SPARC® Enterprise M4000/M5000サーバ プロダクトノート

XCP 1041 版

SPARC Enterprise M4000/M5000 サーバ プロダクトノート

ナットの干渉について

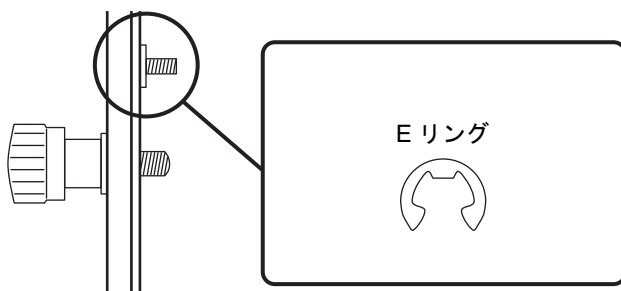
M4000およびM5000サーバを19インチラックに搭載する場合、装置をラック奥まで挿入したときに、ベゼル固定用ナットがラック柱に干渉して、正しく固定できないことがあります。

このような場合、ベゼルを固定しているナットとリングをEリングに交換してください。

1. 干渉するベゼル固定用ナットとリングを装置から外します。

- 外したナットとリングの代わりに、ラックキットに添付されているEリングを取り付けます。

- 装置をラックの奥まで挿入し、固定します。
